廃炉発官 R 3 第 6 8 号
令和 3 年 8 月 2 日

福島第一原子力発電所 特定原子力施設に係る実施計画 変更認可申請書

中低濃度タンク（G 4 北エリア，G 5 エリア）の設置に伴い、下記の通り変更を行う。

図-1 汚染水処理設備等の全体概要図 (1 / 2)

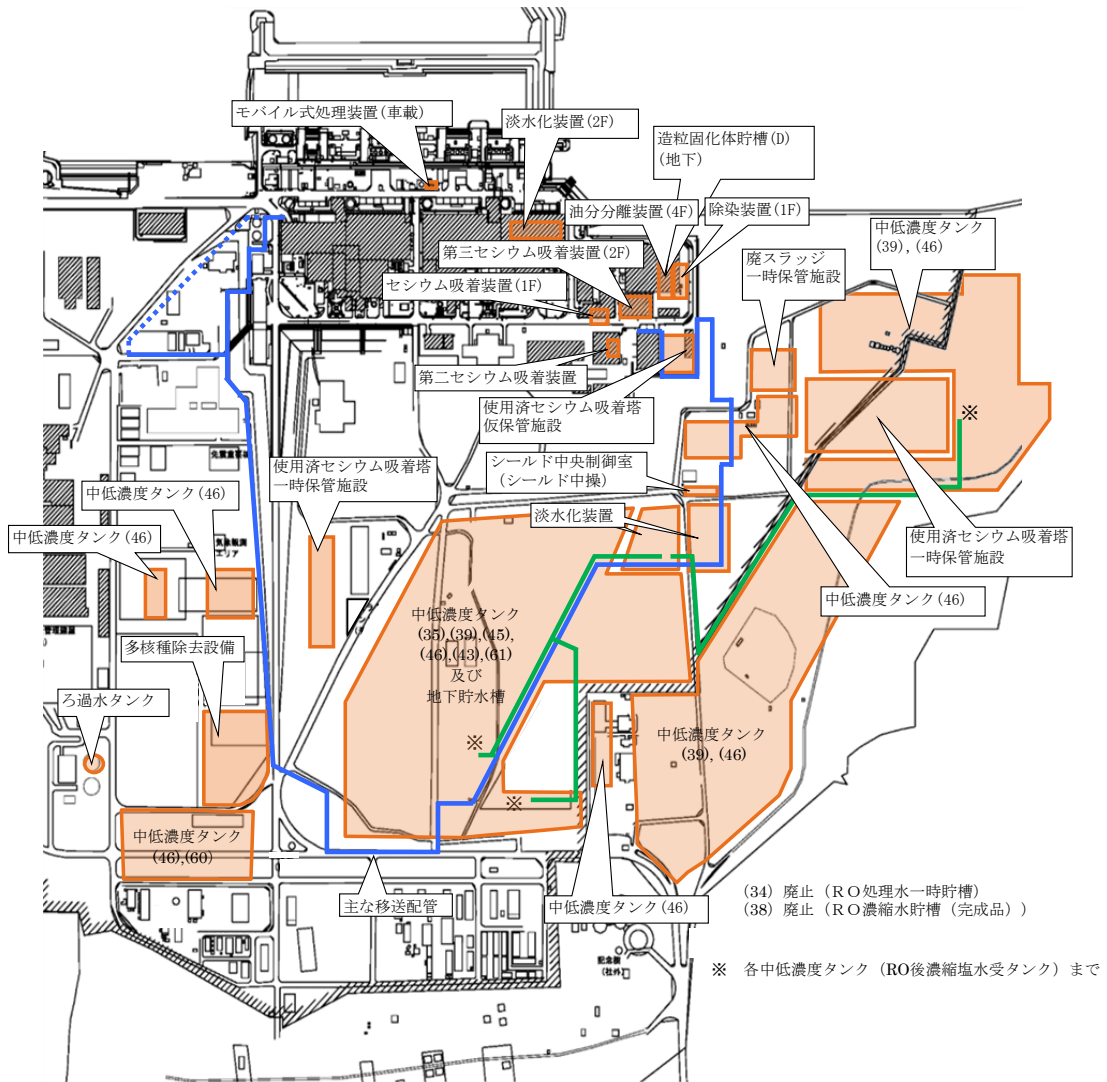
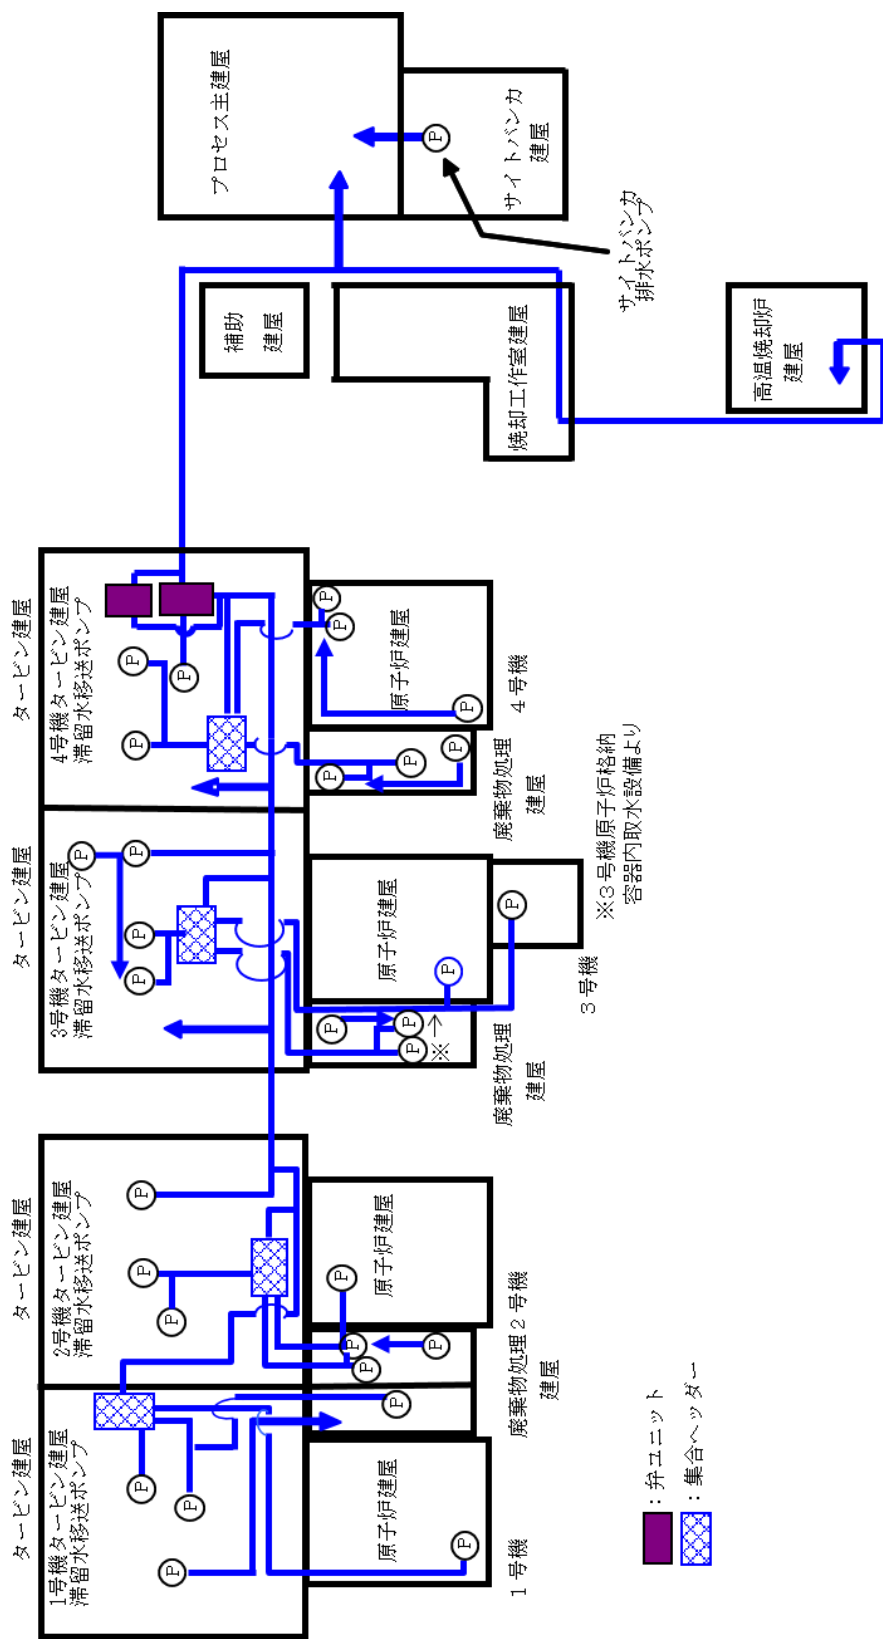
・中低濃度タンク（G 4 北エリア，G 5 エリア）の設置に伴う全体概要図の変更

タンクエリア全体図

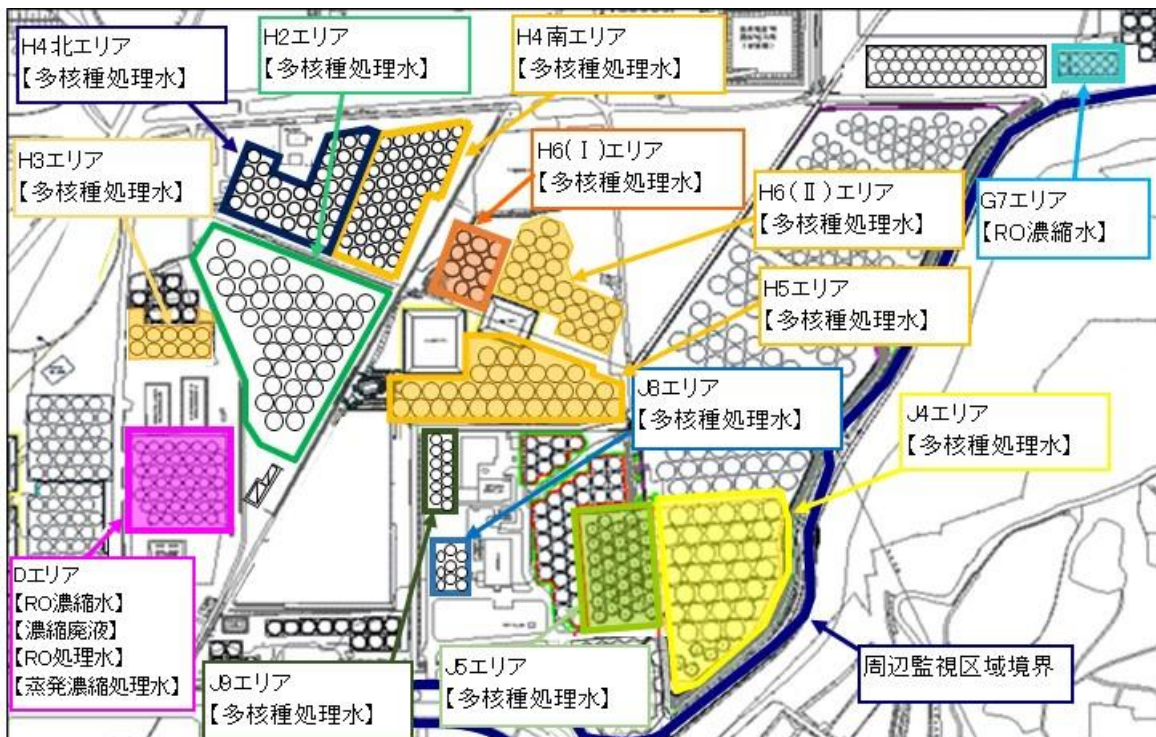
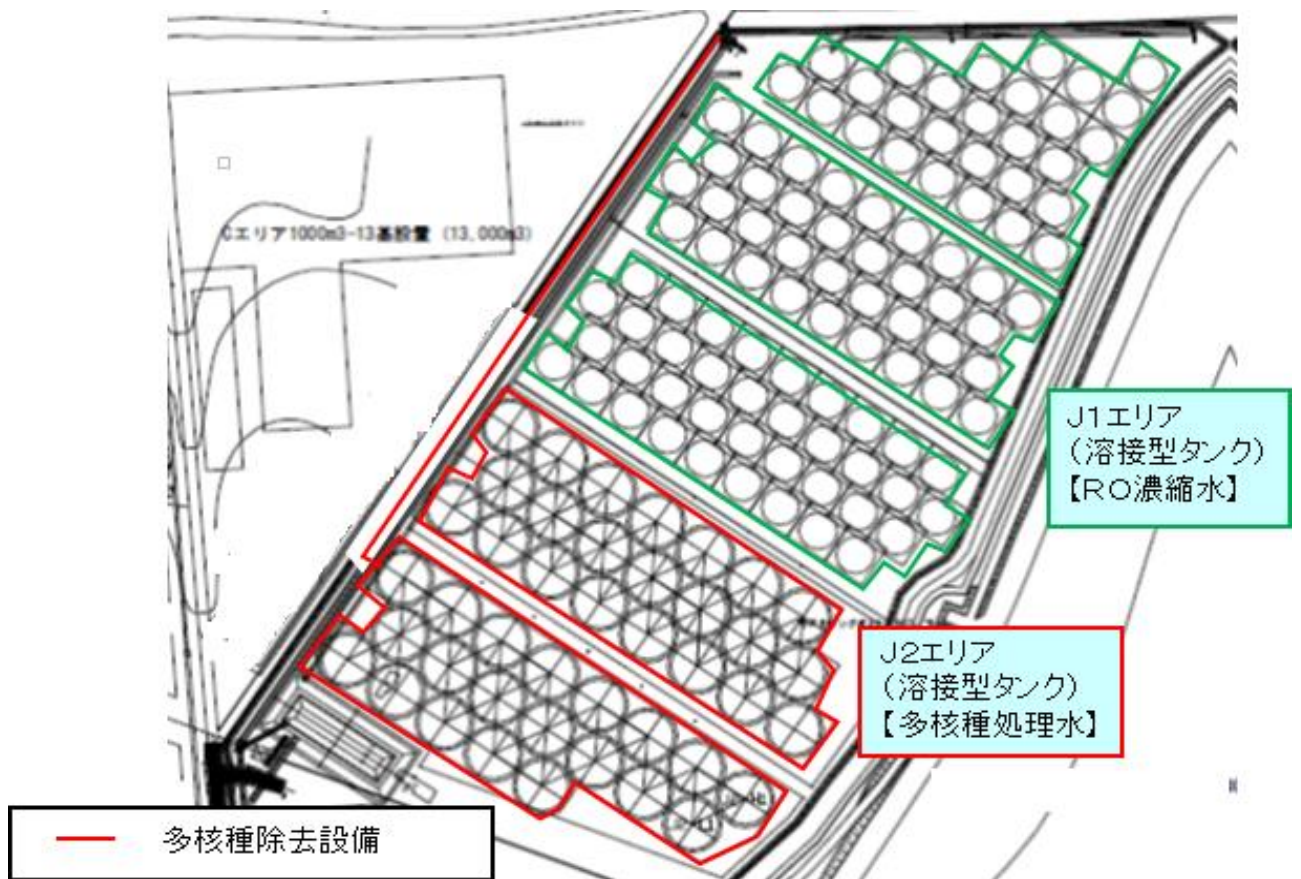
・中低濃度タンク（G 4 北エリア，G 5 エリア）の設置に伴うタンクエリア全体図等の変更，その他記載の追加及び適正化

全体概略図(4/4)

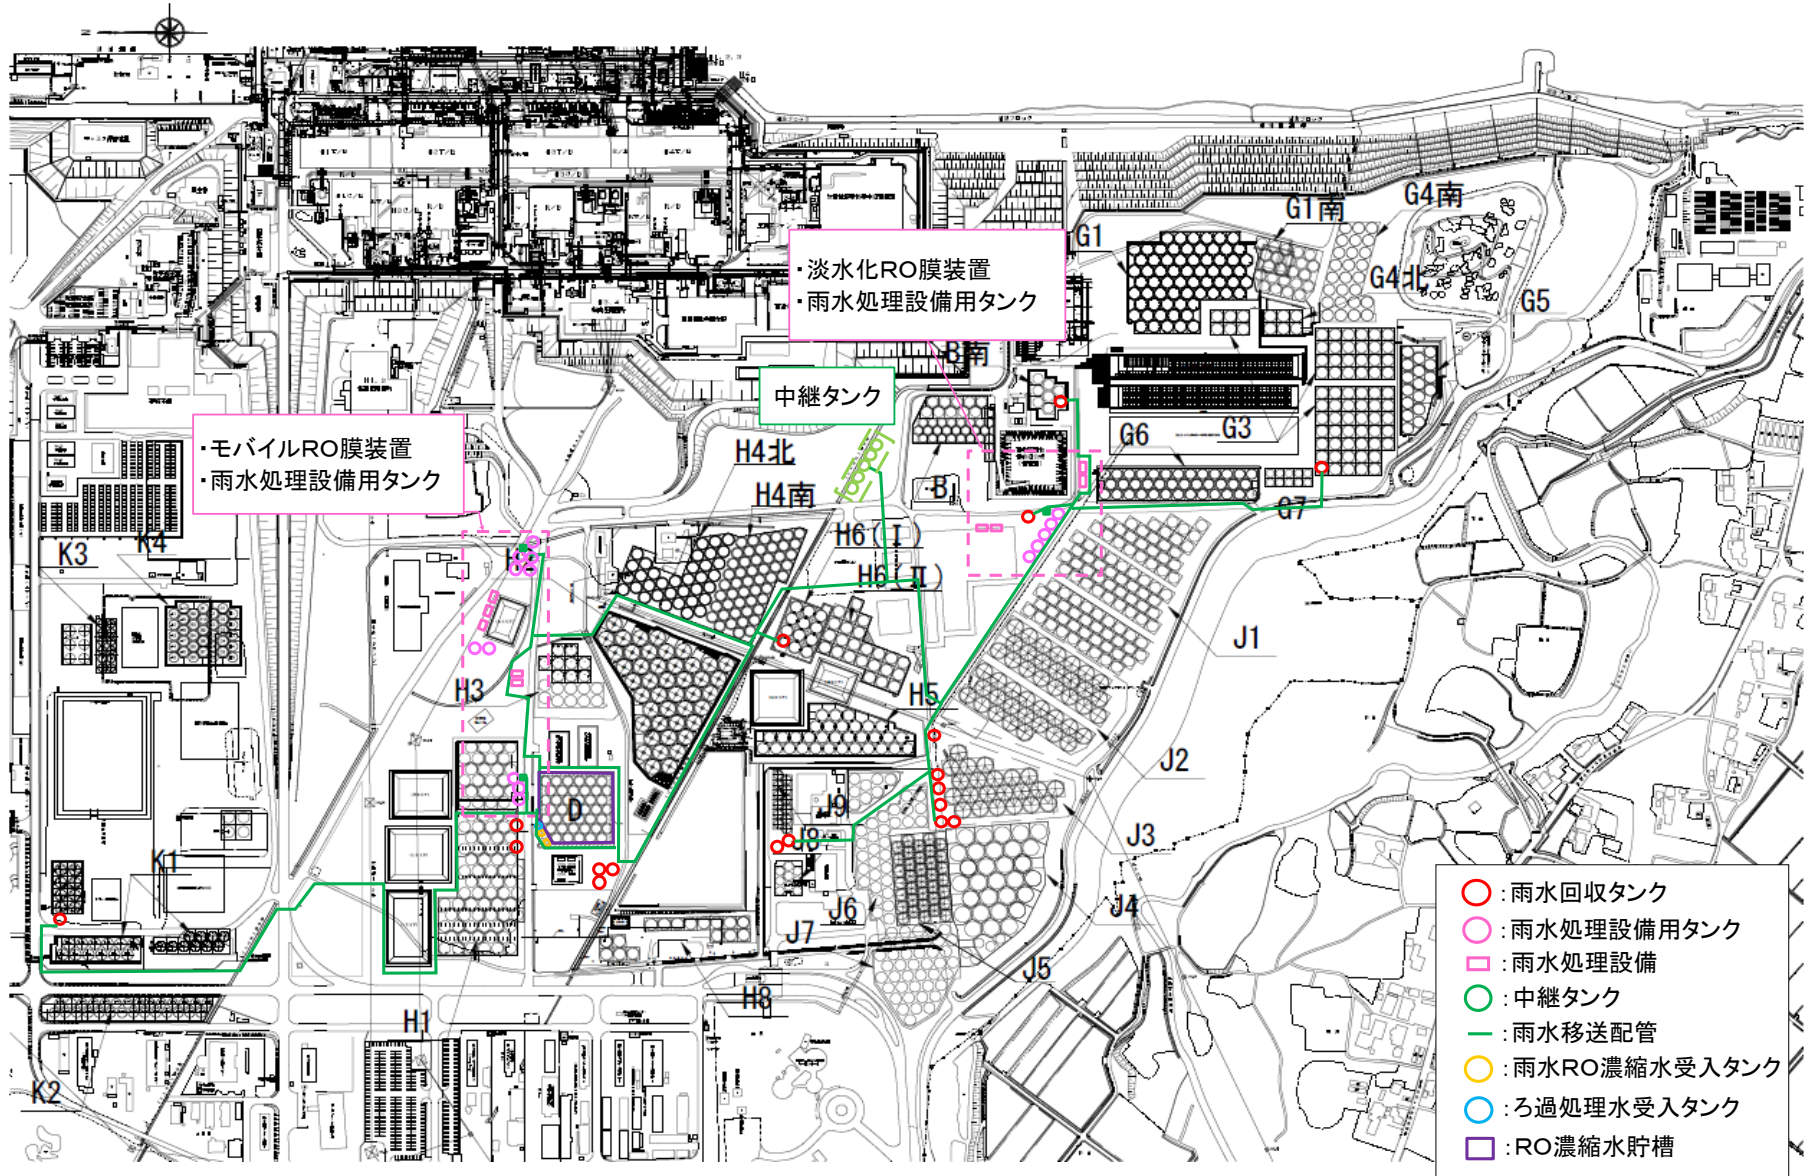
- ・中低濃度タンク（G 4 北エリア， G 5 エリア）の設置に伴う全体概略図の変更

雨水処理設備等概略配置図（全体）

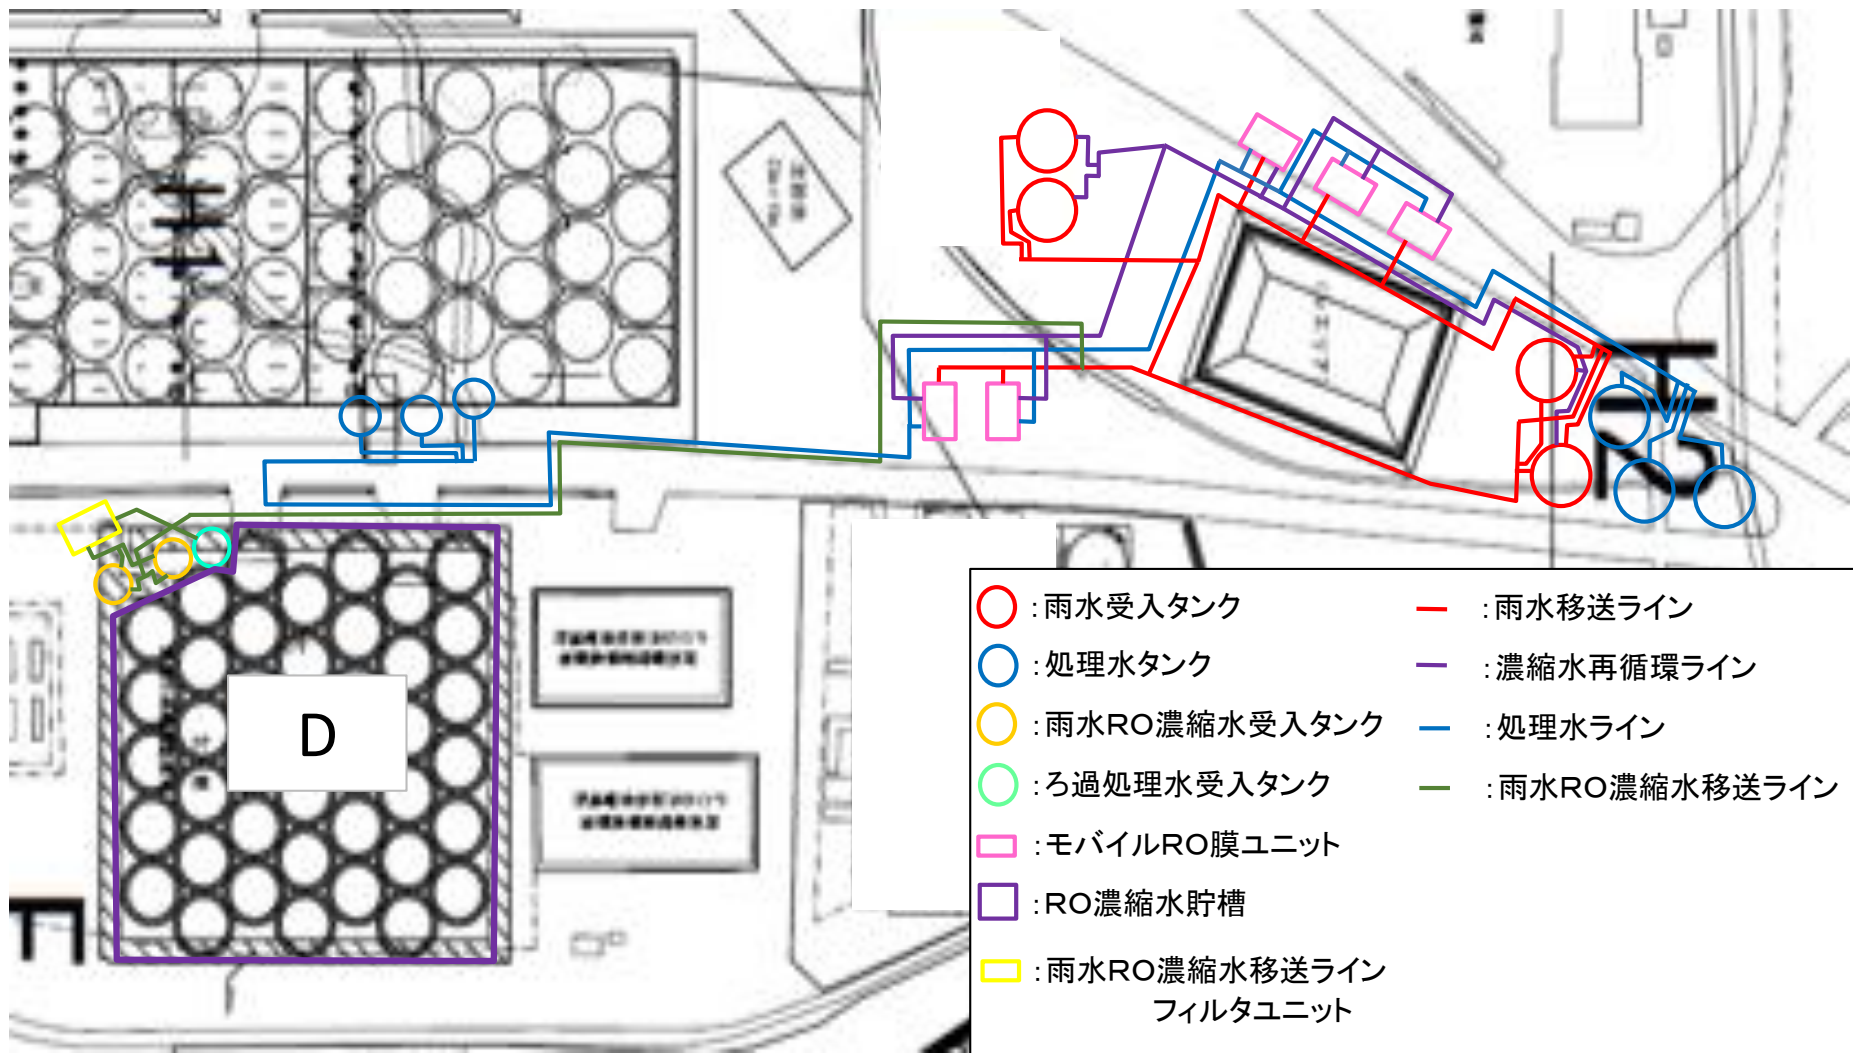
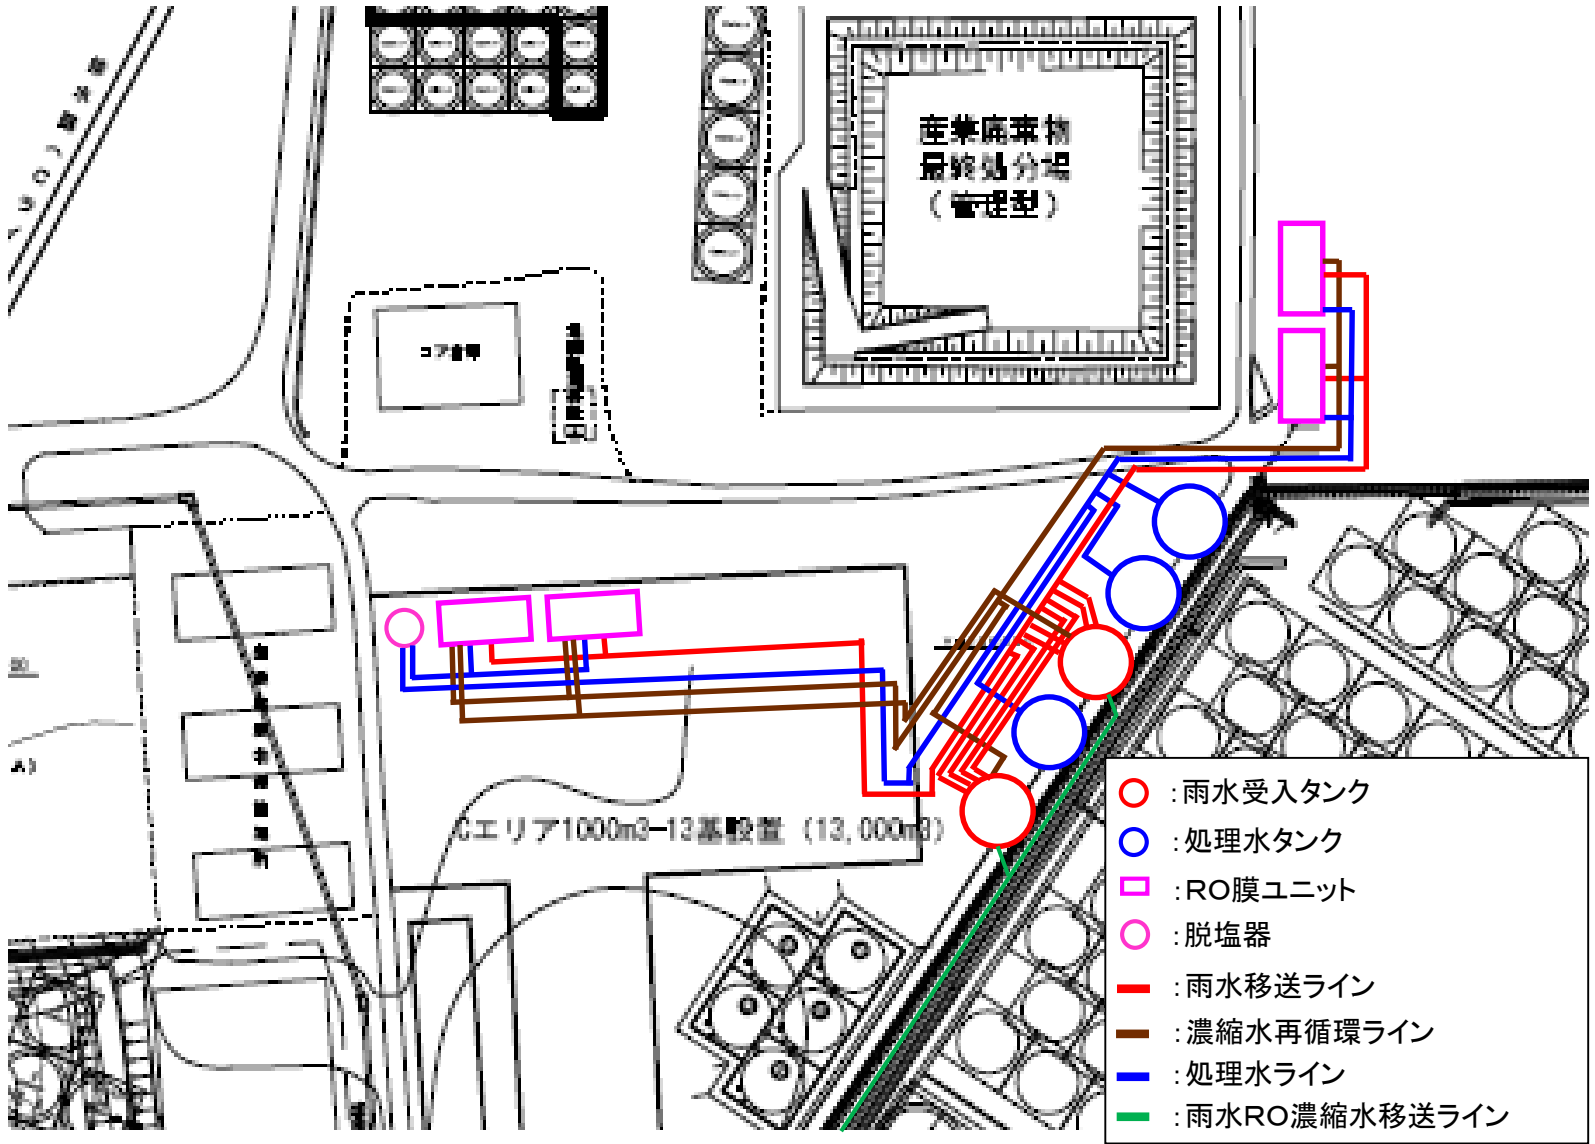
- ・中低濃度タンク（G 4 北エリア， G 5 エリア）の設置に伴う概略配置図の変更
